חוות דעת מומחה

- **תיאור נושא הבדיקה וחוות הדעת.**
המזמין רכש דירה בבניין חדש.
הדירה נמסרה בתאריך 21.3.2016.
מטרת חוות דעתי זו הינה איתור ליקויי בניה אם קיימים, על מנת שניתן יהיה לתקנם בטרם האכלוס של הדירה. תיקונים בטרם האכלוס הינם קלים יותר וזולים יותר הן למזמין והן ליוזם.
ליקויי בניה אשר לא ניתנים לתיקון, מפחיתים את ערך הדירה, ויהיה צורך להעריכם על ידי שמאי מקרקעין.
חוות הדעת מתייחסת לליקויים אשר ניתן היה לאתר ביום הביקורת בלבד, בסיוע מכשירי המדידה המפורטים לעיל, ללא בדיקות הורסות.
בדיקות מעבדה הינן בדיקות נפרדות ולא חלק מבדיקות של הח"מ.
יתכן ובעתיד יתגלו ליקויים נוספים אשר לא התגלו ביום הביקורת.
נושאים תקינים לא יצוינו בחוות הדעת, אלא הליקויים בלבד.

מגדל היובל קומה 7

1.1 ריצוף.

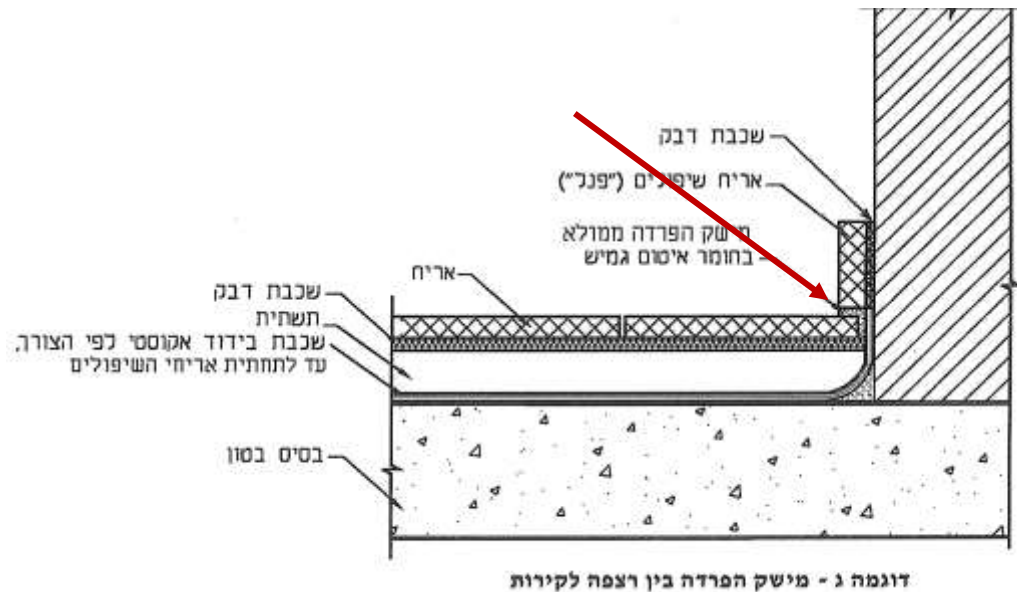
1.1.1. אין מישקי הפרדה בין הריצוף והפנלים. יש להשלים רובה גמישה כנדרש בתקן 1555.3.
מצ"ב ציטוט מהתקן:

1.1.2. המישקים בין אריחי הריצוף קטן מ 3 מ"מ הקבוע בתקן.

הביצוע בפועל החנו-2-1 מ"מ. כתוצאה מכך הרובה איננה מיושמת כחוק ותתפורר.

1.2 בכל הבית לא הותקנו פקקים נגד כניסת חרקים.

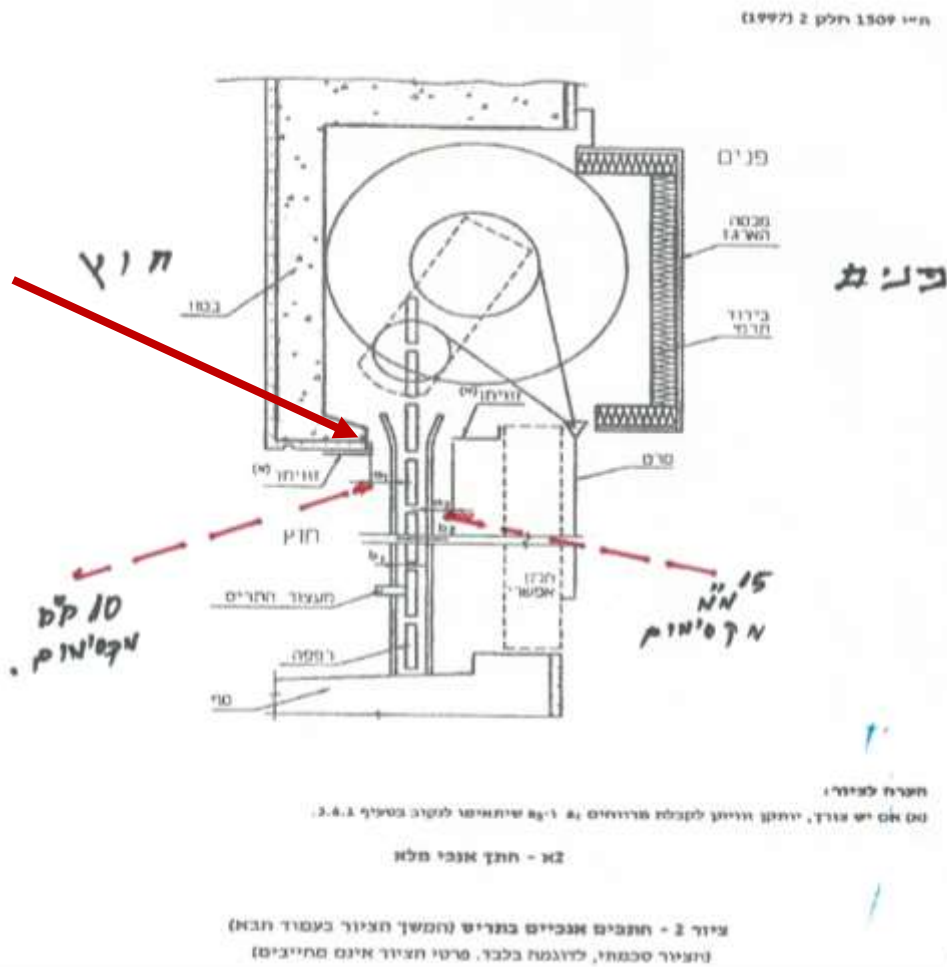
על פי ת.י. -- 1068.1 בכל החלונות והתריסים, יש להתקין פקקים בחורי הניקוז, כדי למנוע כניסת חרקים, תוך עקיפת החלונות הסגורים.

"ת"י 1068 חלק 1 "חלונות : דרישות כלליות ושיטות בדיקה", סעיף 201 על-פיו מבנה וגימור החלון יהיו לפי כללי מקצוע טובים. מבנה החלון יאפשר ניקוז מי גשם וימנע הצטברות של מים. במכלל חלון-תריס, כל החיבורים בין חלקי התריס והחלון ייעשו בהתאם לכללים המפורטים בתקן הישראלי ת"י 1509 חלק 2. חריצי ניקוז וחורי ניקוז ייסגרו על-ידי פקקים מתאימים".
